Betreff: WG: Antwort: Feuerwehrflächen Hinterer Kirchplatz, Balingen
Anlagen: Skizze Feuerwehrflächen Hinterer Kirchplatz, Balingen.pdf

Betreff: Antwort: Feuerwehrflächen Hinterer Kirchplatz, Balingen

Betreff: Bushaltestelle Wilhelmstraße

Betreff: Kreisverkehr Hinterer Kirchplatz in Balingen

Skizze ohne Maßstab
18.12.2015

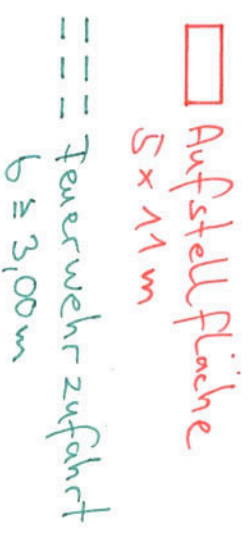
Bei der heutigen Besprechung mit Vertretern der Stadt Balingen wurde festgelegt, dass der Bordstein der Bushaltestelle für das Feuerwehrfahrzeug überfahrbar (niedrig) errichtet werden muss. Das Tiefbauamt der Stadt Balingen wird dies ebenfalls noch entsprechend kommunizieren.

- Zufahrtsradien (diese sind auch in den Plänen darzustellen)
- Ausführung des Untergrunds, insbesondere (Gesamtlast 16 t, Achslast 10 t)
- Ausführung von Sperrvorrichtungen (öffnbar mit Feuerwehr Dreikant)

Die Position der Aufstellflächen im Bereich des neuen Gebäudes kann derzeit noch nicht exakt festgelegt werden und wird deshalb exemplarisch dargestellt.

1. Welche Gebäude sind betroffen?
2. Liegt bei den jeweiligen Gebäuden die Oberkante der zum Ableiten bestimmten Stielen mehr als 8 Meter über dem Gelände?
3. Wo genau benötigen Sie Aufstellflächen oder Bewegungsflächen?
4. Bitte nochmal einzeichnen, von wo Sie anfahren müssen.
